改善箇所説明図

不具合の内容

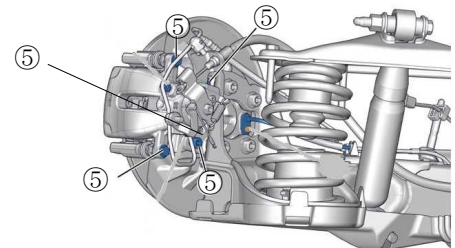
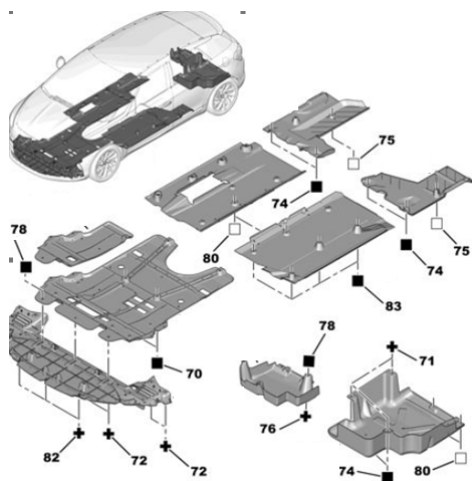
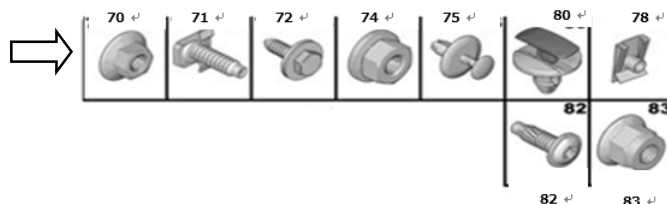
①フロントサブフレーム
取付ボルトおよびナ
ット 6 本

②フロントショックア
ブソーバー
下部取付ボルト 4 本、
フロントロアアームピ
ボット取付ボルト 2 本

③フロントブレーキ
キャリパーサポートおよび
フロントブレーキキャリパ
ー取付ボルト 8 本
ブレーキホース取付ボルト
2 本

④リヤトーショ
ン
ビーム 8 本

⑤リアブレーキ
キャリパーサポートおよび
リアブレーキキャリパー
取付ボルト 8 本
ブレーキホース取付ボルト
2 本

⑥アンダーボディーデフレクター取付ボルト、
ナットおよびクリップ

サスペンション（フロント、リア）、ブレーキキャリパ（フロント、リア）、フロントサブフレーム、リアクロスメンバー、アンダーボディーデフレクターの取付けボルト等において、締め付け工具のトルク設定が不適切なため、締め付けトルクが不足しているものがある。そのため、走行振動等により当該部位が緩み、異音が発生し、最悪の場合、走行安定性、制動能力が失われるおそれがある。また、ボルト等が脱落した場合は他の交通に影響を及ぼすおそれがある。

全車両、各部位の取付けを規定トルクで締め付ける。また、クリップが損傷している場合は新品に交換する。

助手席側フロントショックアブソーバー下部取付ボルトの上下2つのボルトの上側に黄色のペイントでマーキングします。
